中国标准化协会标准修改通知单

T/CAS 275-2017 《房间空气调节器制冷连续运行耗电量技术规范》

标协标准第 1 号修改单

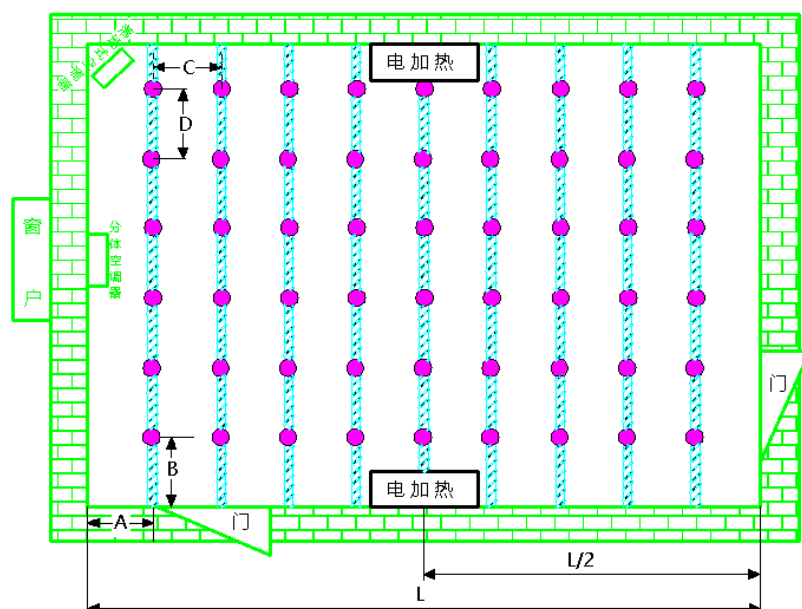
2. 原文“图 A.3”增加分体落地式空调器安装位置，该图更改为：

图A.6 分体落地式空调器室内机安装示意图

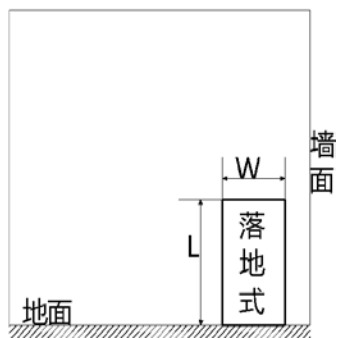
4.原文中“A.3 室内安装位置要求”更改为三种分体式空调器对应的安装要求，该条款整段用下述内容替换：

分体落地式空调器安装在靠近角落位置上（尽可能靠近墙角），见图A.6所示。
